No. EXPEDIENTE
MOPC-CCC-LPN-2020-0005
No. DOCUMENTO
01

RESPUESTA A CONSULTAS AL PLIEGO DE CONDICIONES

Con relación al procedimiento de Licitación Pública Nacional No. MOPC-CCC-LPN-2020-0005 para la “RECONSTRUCCIÓN DE DOS CARRETERAS EN LA PROVINCIA MONTE PLATA”, tenemos a bien dar respuesta a las preguntas realizadas por los oferentes en tiempo hábil, de acuerdo al cronograma de actividades.

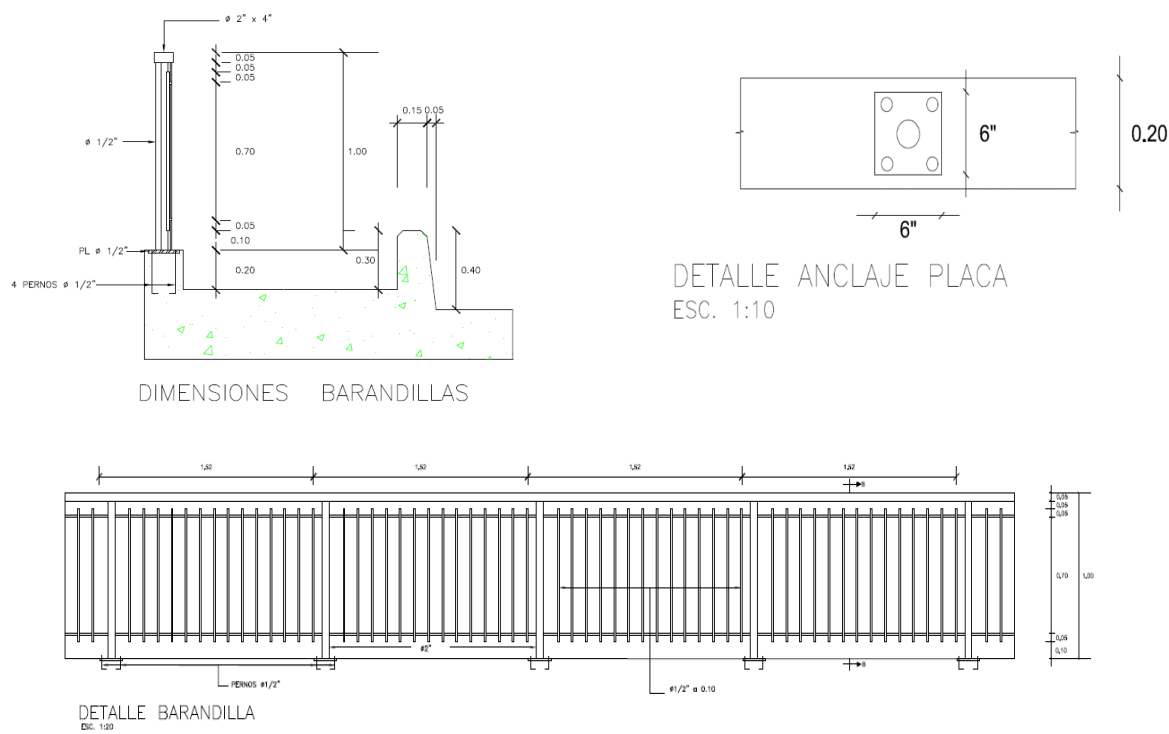
3. En la partida No. 5.2 (5) *Hormigón estructural Clase E a) Peatonales* de la Relación de partidas suministrada por el cliente, favor indicar la cuantía de acero y el espesor de los mismos. Además, favor aclarar si debemos considerar el hormigón Clase E según la clasificación del R-014 de MOPC, Pagina 110:

La Resistencia del hormigón a utilizar en la partida, es Hormigón 210 Kg/cm2
Utilizar cuantía de acero es q= 1.47 qq/m3.

SECCION TIPO DE CUNETA DE HORMIGON

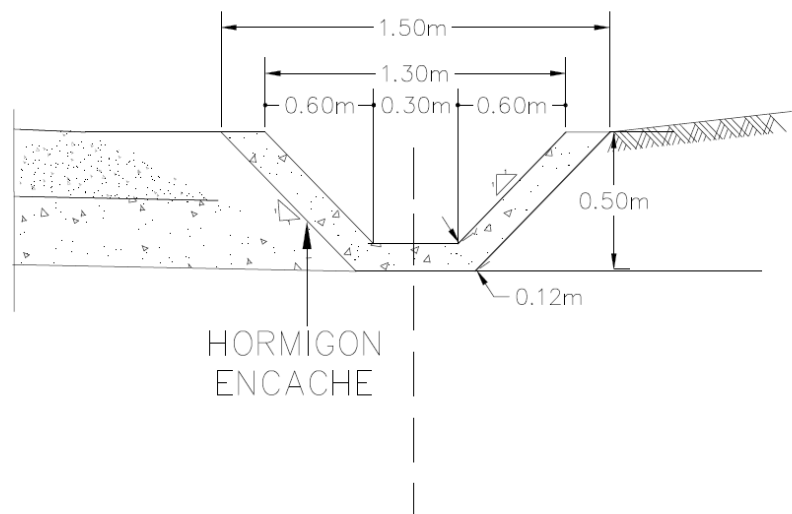
3. Favor facilitar detalles de aceras, contenes, cunetas y otros.

5.2.8.(1) Hormigón Simple para Cunetas vaciado en sitio
(Hormigón Ind. 180 kg/cm2)

Ver Detalle

7.3(1) Bordillo y Contén de Hormigón vaciado en sitio
(Hormigón Simple Industrial 180 kg/cm2)

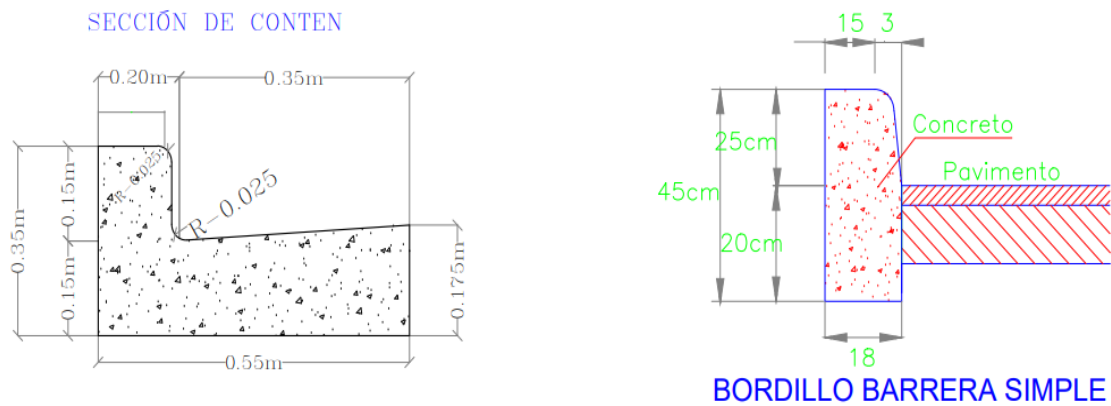
8. En la partida No. 7.3(1) *Bordillo y Contén de Hormigón vaciado en sitio (Hormigón Simple Industrial 180 kg/cm²)* de la Relación de partidas suministrada por el cliente, favor enviar la sección del bordillo

Ver Detalle
